监 理 工 作 联 系 单

工程名称：森源禹州梨园沟 120MWp 光伏发电项目 14#工地 35KV 线路送出工程 编号：044

事由：关于工程自检和报检的相关事宜

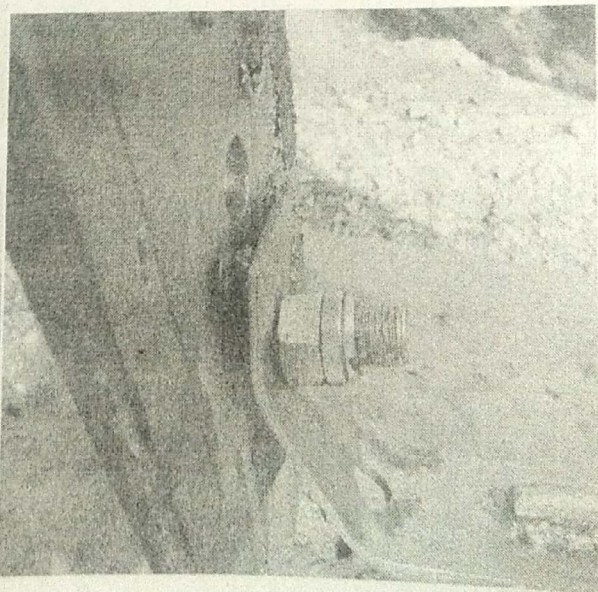
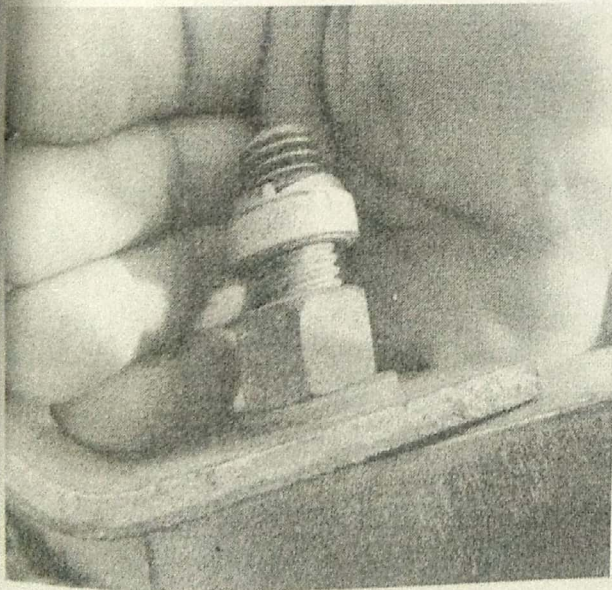
1、业主和监理在巡视中发现多基塔接地极紧固不到位，接触面积不够；多出出现防盗帽未紧固；28#电缆沟护坡整改和其他塔基护坡尽快砌筑。
